電磁開閉器、電磁接触器、電磁継電器、サーマルリレー カタログ等の資料における外形寸法 表記変更のお知らせ

発行 日付	2017年 12月	件 名	電磁開閉器、電磁接触器、電磁継電器、サーマルリレー カタログ等の資料における外形寸法 表記変更のお知らせ	三菱電機株式会社 名古屋製作所 可児工場 〒509-0249 岐阜県可児市姫ヶ丘 3-5 TEL (0574)61-1952
----------	--------------	--------	---	--

3.変更内容(代表機種)

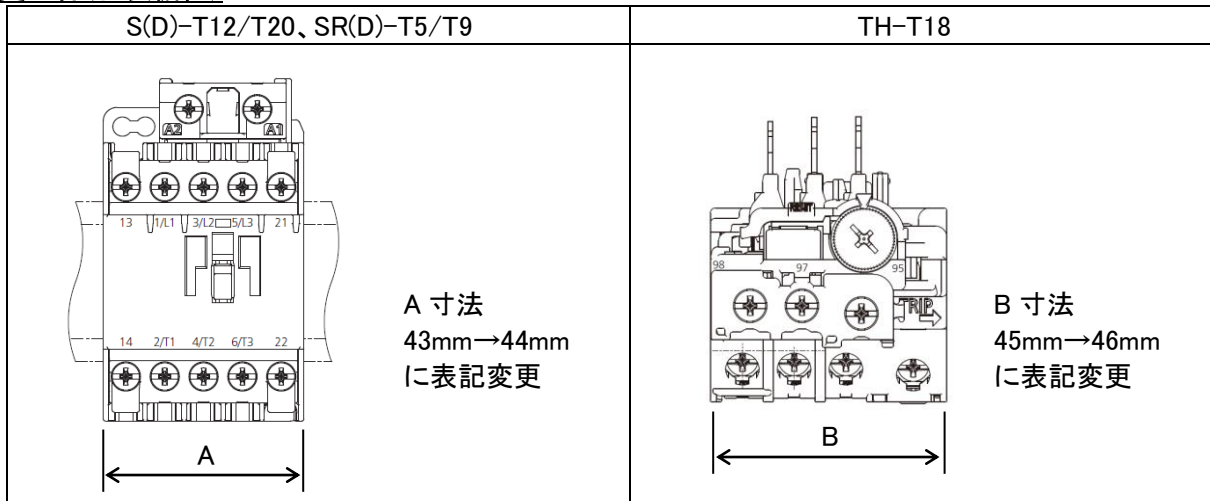
カタログ等に記載の製品外形寸法は設計値に基づく数値としておりますが、一部機種において、製作上の個体差により密着取付した場合の旧機種との置換えに支障が生じる可能性がある事が判明しました。

つきましては、製作上の個体差を考慮した寸法の表記に変更致します。
